ACLARACIONES AL INFORME SINPROMI

Con fecha 30 de octubre de 2024 Sinpromi emitió informe sobre el PROYECTO DE EJECUCIÓN DE OBRAS DE REFORMA “REHABILITACIÓN DE LAS OFICINAS DE EXTENSIÓN AGRARIA Y DE ATENCIÓN A LA CIUDADANÍA BUENAVISTA DEL NORTE”, en el que se valoran 13 ámbitos del proyecto

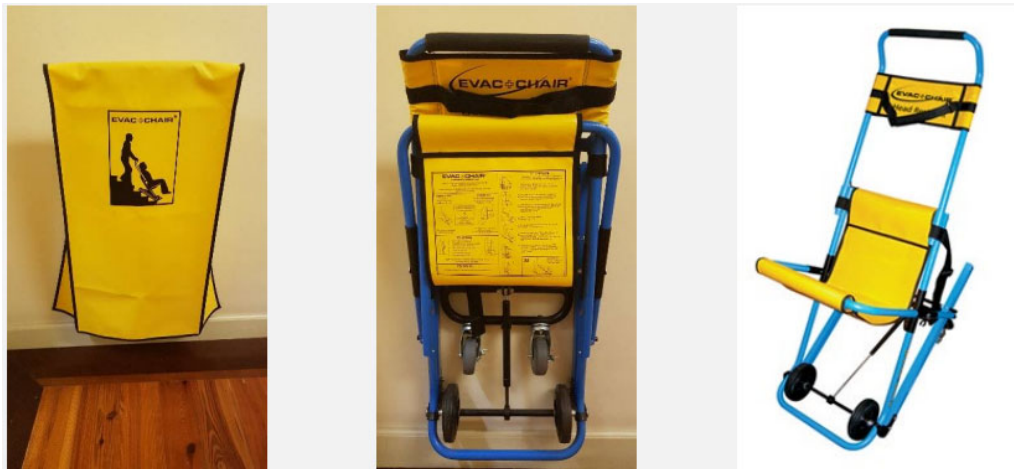
- 6. Escalera.** El pavimento acanalado en la parte superior de la escalera se colocará a continuación de la pieza de peldaño, esto se resolverá en obra, tal como se ha indicado. En cuanto al diseño y colocación de pasamanos y barandilla se adjuntan detalles a continuación:
